東通原子力発電所1号炉審査資料	
資料番号	A1-CA-0122
提出年月日	2023年4月17日

東通原子力発電所 基準地震動の策定のうち
内陸地殻内地震の地震動評価について
(コメント回答)
(補足説明資料)

2022年4月11日
東北電力株式会社

審査会合におけるコメント

「孤立した短い活断層の存在を仮定した断層長さ」である $L=20\text{km}$ の断層による地震における断層近傍の地震動(平均応答スペクトル)と「標準応答スペクトルに基づく地震動」との比較

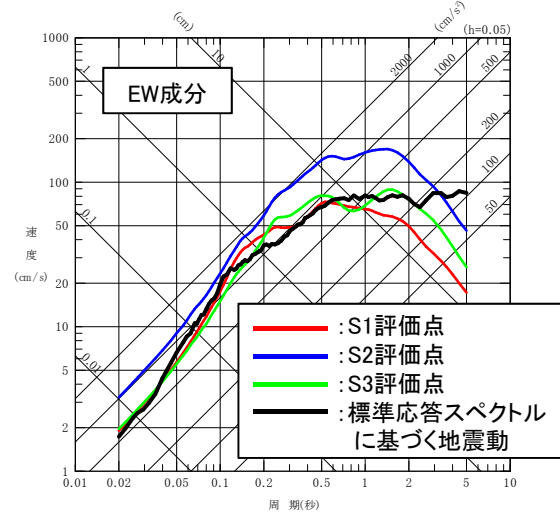
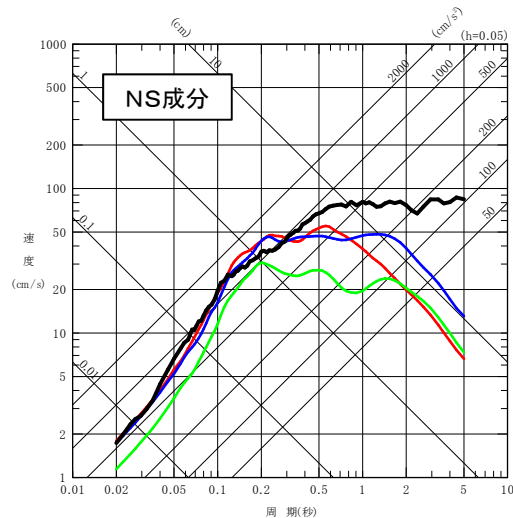
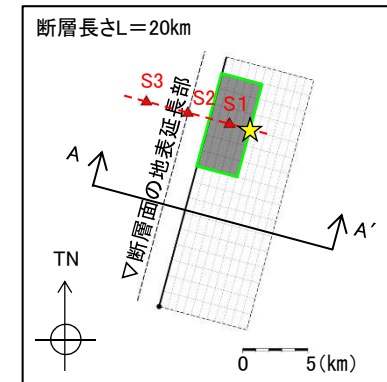
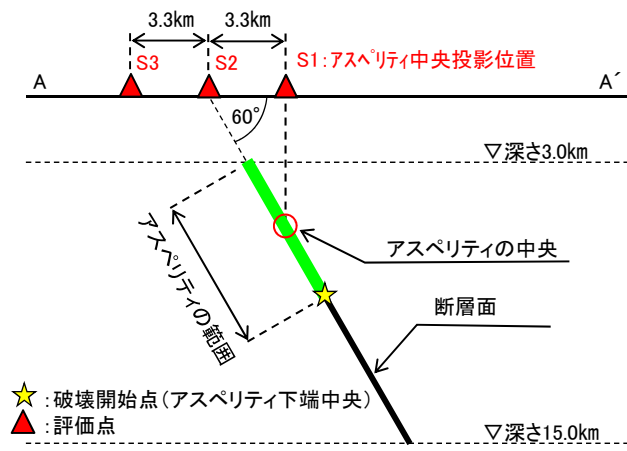
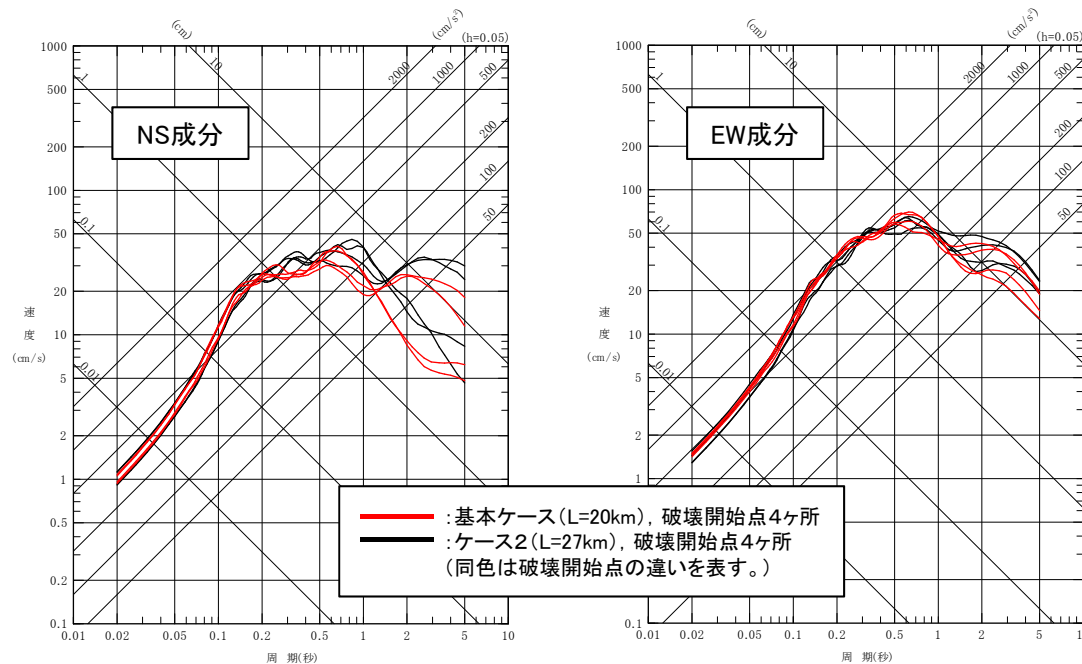
S203

- 「孤立した短い活断層の存在を仮定した断層長さ」である $L=20\text{km}$ の断層による地震について、基本ケースの断層モデルを用いて地表延長部を中心として対称に評価点を配置したケーススタディを行い、「震源を特定せず策定する地震動」※との比較を行った。
 - 断層パラメータは、「下北半島中軸部高速度層の高まりに基づく地震」基本ケースと同じとした(本編資料5章4参照)。
 - 地震動評価は統計的グリーン関数法を用いた。地下構造モデルは東通のモデルを用いた(本編資料2章参照)。
 - $L=20\text{km}$ の断層による断層近傍の地震動(平均応答スペクトル)は、アスペリティの位置を断層の最浅部に設定していることもあり、「震源を特定せず策定する地震動」を超える周期帯がある。
- ⇒ したがって、アスペリティ位置を最浅部に設置した $L=20\text{km}$ の断層モデルは十分保守的な地震動評価結果を与える。

地震発生層の厚さ T_s と断層モデル幅 W の関係

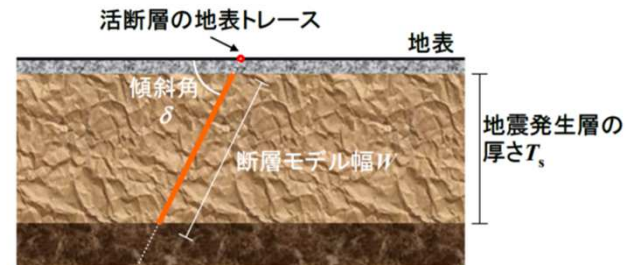
S203

- 地震調査研究推進本部(2020)では、断層幅と地震発生層の関係に応じて地震モーメント(M_0)の算定式の使い分けを示している。

利便性に配慮して機械的に値が求められるように、式の使い分けの閾値※1を決めているが、原理的には断層幅や平均滑り量が飽和しているかどうかでスケーリング則が変わるため、断層幅が飽和していない場合(1-a)式は(2)式を、飽和している場合(1-b)式は(3)式を用いる方が合理的である。

検討用地震の地震モーメント算定におけるSomerville et al.(1999)と入倉・三宅(2001)の比較

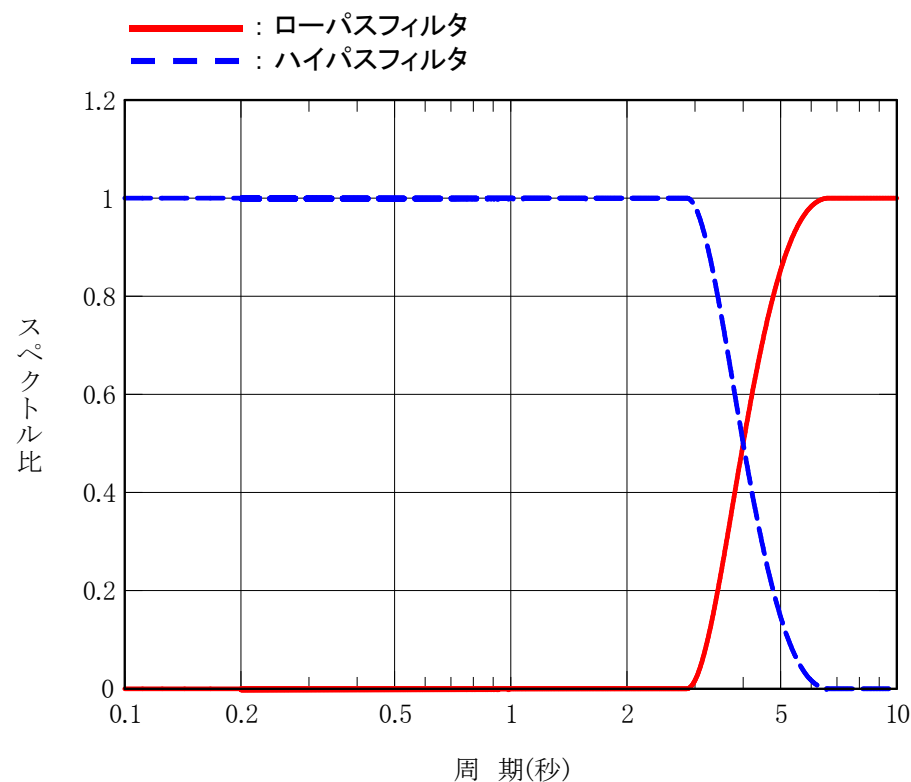
S203

- 検討用地震では地震発生層を飽和する断層幅を設定していることから、地震調査研究推進本部(2020)を踏まえると、いずれのケースも入倉・三宅(2001)を用いることが考えられる。
- しかしながら、「下北半島中軸部高速度層の高まりに基づく地震」の基本ケース(ケース1)及びケース4(応力降下量)では、Somerville et al.(1999)が入倉・三宅(2001)をわずかに上回る算定結果となることから、地震動の保守性の観点からSomerville et al.(1999)を用いた(本編資料5章4参照)。
